Nr.	Private Einwender/in Schreiben vom ...	Stellungnahme	Planungsrechtliche Vorgaben Abwägung/Beschlussempfehlung
4	Einwender 4 Eingang 24.11.2022	<p>Ich beziehe mich auf die Gebietskulisse im Bereich des Bestandswindparks Karlshof, Stadt Westerstede. Das von der Gemeinde Apen beauftragte Planungsbüro ist gehalten, unter Berücksichtigung gleicher Kriterien in Bezug auf harte und weiche Tabuzonen, just die Flächen darzustellen, die v. g. Kriterien entsprechen. Dazu gehört auch die im Anschluss des Bestandswindparks Karlshof in der Gemeinde Apen belegene Fläche. Ich habe zu Ihrer Orientierung einen entsprechenden Planauszug beigefügt*. Daraus wird ersichtlich, dass auch im Bereich Ihrer Gemeinde eine den Kriterien entsprechende Fläche darzustellen ist.</p> <p>In einem Vorgespräch führten Sie aus, dass keine Kenntnis vorliege, ob seitens der Stadt Westerstede die planerische Notwendigkeit gegeben sei, just diesen Bestandswindpark in deren Potentialanalyse, ebenfalls erstellt durch das Büro NWP, darstellen zu müssen. Nach meiner durchgeführten Prüfung wird es nach aktueller Sachlage dazu führen müssen, auch diesen Bereich auszuweisen, so dass folgerichtig auch die Fortsetzung auf dem G

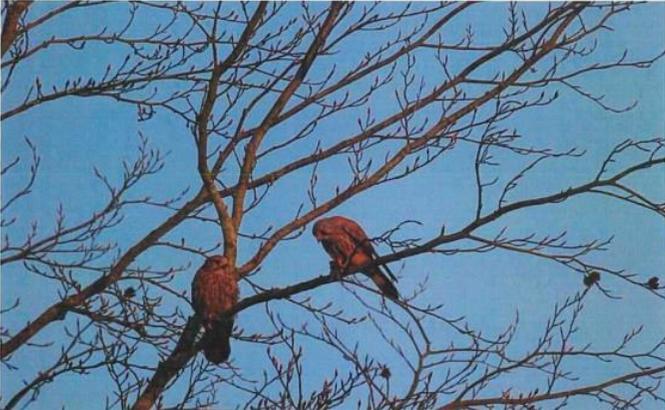
Nr.	Private Einwender/in Schreiben vom ...	Stellungnahme	Planungsrechtliche Vorgaben Abwägung/Beschlussempfehlung
	<p>Fortsetzung Einwender 5</p>	<p>Bei der Abstandsberechnung muss der Ausbau von Gleis 2 unbedingt berücksichtigt werden, Laut Ihrer Tabelle 2 Tabuzone Infrastruktur wurden 145 m Kipphöhe als weiche Tabuzone ausgewiesen, das ist nicht korrekt. Bei einem Windrad mit 250 m Höhe muss ein Abstand von 250 m Kipphöhe zur Gleisanlage gewährleistet werden</p> <p>Stromtrasse</p> <p>Im Westermoor wird momentan die unterirdische Stromtrasse BOR WIN 5 verlegt, mit einem 320 Kilovolt Gleichstromkabel und einer Hochspannungsgleichstromübertragung von 900 MW. Geplant ist außerdem eine 2. Trasse der Firma Amprion, diese befindet sich im Prüfverfahren. Zu der bestehenden Trasse ist der Abstand von mindesten einer Höhe des Windrads erforderlich. Dieser Abstand wurde nicht beachtet und die Stromtrasse wird im FNP nicht erwähnt. Auch der Abstand zu der 2. Trasse muss mit berechnet werden.</p> <p>Der Mensch</p> <p>Laut Umweltminister Meyer im Februar 23:</p> <p>Der ländliche Raum hier im Norden wird zum Energieerzeuger Nr. 1. Es ist richtig, dass die Menschen vor Ort stärker an den Einnahmen beteiligt werden. Wenn nicht nur Investoren, sondern auch Kommunen sowie Bürgerinnen und Bürger finanziell von den Anlagen profitieren, trägt das zur Akzeptanz von neuen Windrädern bei. Diese Akzeptanz ist wichtig, damit der Umstieg in eine klimafreundliche Energieversorgung gelingt“</p> <p>Ich frage mich, ob Herr Meyer auch so sprechen würde, wenn er in einem Gebiet von umzingelten Windrädern leben müsste?</p> <p>Außer den Grundbesitzern der ausgewiesenen Flächen wird bei keinem Bürger, der in unmittelbarer Nähe von Windparks lebt, die Akzeptanz der Windräder durch Beteiligungen erhöht - im Gegenteil, die finanziellen Nachteile sind immens, denn der Wert der Immobilie sinkt erheblich und natürlich die Lebensqualität! In unmittelbarer Nachbarschaft befinden sich ein Neubau und einige Häuser, die in den vergangenen Jahren gekauft und aufwändig saniert wurden. Dafür wurden Kredite aufgenommen, durch die Wertminderung wird es Probleme mit der Bank geben und es könnte sogar so weit kommen, dass die Häuser verkauft werden müssen - aber wer kauft denn so ein Haus mit Windrädern in 3 Himmelsrichtungen?</p>	<p>Der Hinweis wird zur Kenntnis genommen. Die technische Infrastruktur wurde im Standortkonzept ausreichend berücksichtigt.</p> <p>Die Hinweise werden zur Kenntnis genommen.</p>

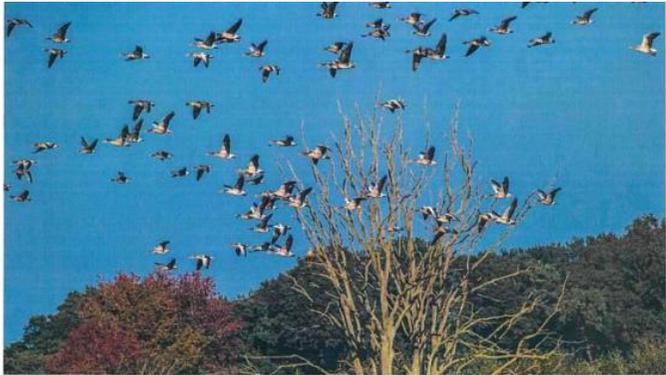
Nr.	Private Einwender/in Schreiben vom ...	Stellungnahme	Planungsrechtliche Vorgaben Abwägung/Beschlussempfehlung
	<p>Fortsetzung Einwender 6</p>	<ul style="list-style-type: none"> • Westermoor • Holtgast • Ausdeichungsgebiet • Tange • Ostbarge/Detern (die Blinklichter sind vom Haus sichtbar, die Blinklichter aus Augustfehn II sind ebenfalls sichtbar) • Klauhörn <p>Die Entfernung von Windpark zu Windpark ist viel zu gering! Er sollte 5000 m betragen.</p> <p>Das ist unerträglich!</p> <p>Die Grenzwerte in der TA Lärm wurden in der Ruhezeit von 22.00 bis 6.00 Uhr erhöht.</p> <p>Der Schattenschlag darf überschritten werden. Gesundheit ade!</p> <p>Dazu kommt die Tennet Trasse, die alle Vreschen-Bokeler beeinträchtigen wird und viel zu nah am Westermoor Windpark verläuft. Der Abstand zur Potenzialfläche ist sehr gering.</p> <p>Dazu soll noch der 2-gleisige Ausbau der Bahn erfolgen, auch dieser wird die Ruhe aller Anwohner beeinträchtigen.</p> <p>Ach ja und das „Ruhrgebiet im Ammerland“ wurde uns auch noch von Stefan Dohler von der EWE versprochen.</p> <p>Tiere/Vögel/Naturschutz</p> <p>Das Ausdeichungsgebiet am Aper Tief hat in den letzten Jahren eine Unzahl an seltene Vögeln in die Gemeinde Apen geführt. Erholung im Einklang mit der Natur finden auch die Vögel die es hierher als Rastplatz oder auf der Durchreise verschlagen hat. Wenn das alles zerschlagen werden soll, ist die Gemeinde nicht mehr natürlich lebenswert.</p> <p>Egal ob der Brachvogel sein Revier am geplanten Gebiet hat; oder der Seeadler: Die Vögel kennen keine Umleitungsschilder um die geplanten Parks herum.</p>	<p>Auf die Darstellung der Teilbereiche 1 (Klauhörn), 4 (Aper Tief) und 6 (Westermoor) wird aufgrund der Flächenanpassung und der gemeindlichen Abwägung verzichtet. Damit wird einer Überfrachtung des Raumes (Umzingelung) entgegengewirkt.</p> <p>Der Teilbereich Klauhörn wird dabei aufgrund der Bedeutung der umliegenden Flächen für den Wiesenvogelschutz, der möglichen Bedeutung als Nahrungsgebiet für den Weißstorch sowie eines vermuteten Rotmilan-Brutplatzes im Nahbereich der Fläche zurückgestellt.</p> <p>Am nordwestlichen Rand des Gemeindegebietes beabsichtigt die Gemeinde um einer Überfrachtung des Raumes entgegen zu wirken, die Umsetzung lediglich eines Teilbereiches. Die eingegangenen Stellungnahmen sowie eine weitere gemeindliche Abfrage zu besetzten Weißstorch-Horsten weisen auf eine höheres avifaunistisches Konfliktpotenzial für den Teilbereich 6 (Westermoor) im Vergleich zum Teilbereich 5 (Holtgast) hin. Im Umfeld von Teilbereich 6 befinden sich 3 besetzte Weißstorch-Horste (Deternlehe rd. 670 m nördlich, Beheburgstraße in Vreschen-Bokel rd. 650 m südlich und Westerstraße rd. 630 m südlich. Zudem weist die Potenzialfläche eine Bedeutung als Nahrungsfläche für die genannten Brutpaare auf. Aufgrund dessen wird der Teilbereich 6 im weiteren Verfahren zurückgestellt. Von den genannten Teilbereichen 4, 5 und 6 wird zum Entwurf nur noch der Teilbereich 5 dargestellt.</p> <p>Siehe Einwender 2 - Abwägung zur Standortauswahl</p> <p>Der Hinweis wird zur Kenntnis genommen. Die technische Infrastruktur wurde im Standortkonzept ausreichend berücksichtigt.</p> <p>Die Konfliktbewältigung zwischen schutzwürdiger Bebauung und Schienenlärm ist nicht Gegenstand dieser Bauleitplanung.</p> <p>Der Hinweis wird zur Kenntnis genommen.</p> <p>Auf eine Darstellung des Teilbereiches 4 im Aper Tief wird aufgrund der herausragenden faunistischen Bedeutungen des gesamten Gebietes verzichtet.</p>

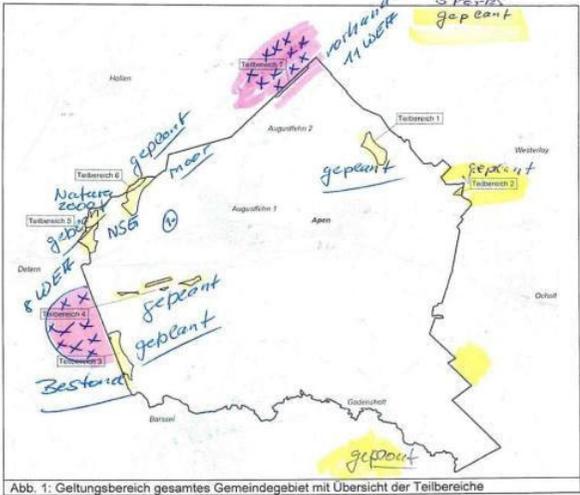
Nr.	Private Einwender/in Schreiben vom ...	Stellungnahme	Planungsrechtliche Vorgaben Abwägung/Beschlussempfehlung
	<p>Fortsetzung Einwender 6</p>	<div style="text-align: center;">   </div> <p>Die Waldohreule im Holtgaster Busch</p> <p>Wachteln und Kiebitze nutzen ebenfalls das Westermoor als Brut und Nistplätze Der Rotschenkel und viel Schnepfenarten halten sich am Ausdeichungsgebiet auf.</p>	<p>Die Anlagen werden zur Kenntnis genommen. Die genannten Eulenarten gehören mit Ausnahme der Sumpfohreule nicht zu den kollisionsgefährdeten Brutvogelarten (gemäß Anlage 1 zu § 45b Absatz 1 bis 5 BNatSchG). Eine Planungsrelevanz ist somit nicht erkennbar.</p> <p>Hinsichtlich der Sumpfohreule ist kein Brutplatz im Umfeld des Teilbereiches bekannt. Ein erhöhtes Kollisionsrisiko ist somit nicht abzuleiten. Das Vorkommen steht der Umsetzung der Planung nach Einstufung der Gemeinde nicht grundsätzlich entgegen.</p> <p>Das Vorkommen der Offenlandarten Wachtel und Kiebitz im Teilbereich Westermoor und den umliegenden Flächen ist bekannt und wurde im Umweltbereich aufgegriffen. Die Vorkommen der Offenlandarten stehen der Umsetzung der Planung jedoch nach Einstufung der Gemeinde nicht grundsätzlich entgegen. Vielmehr ist im nachgelagerten Planungsverfahren die Vermeidung der Erfüllung des artenschutzrechtlichen Störungsverbotes gemäß § 44 Abs. 1 Nr. 2 BNatSchG insbesondere durch die Herichtung geeigneter Bruthabitate außerhalb des Teilbereiches voraussichtlich möglich.</p> <p>Der Teilbereich 4, welcher nahe des Ausdeichungsgebietes liegt, wird zur Entwurfsfassung nicht mehr dargestellt.</p>
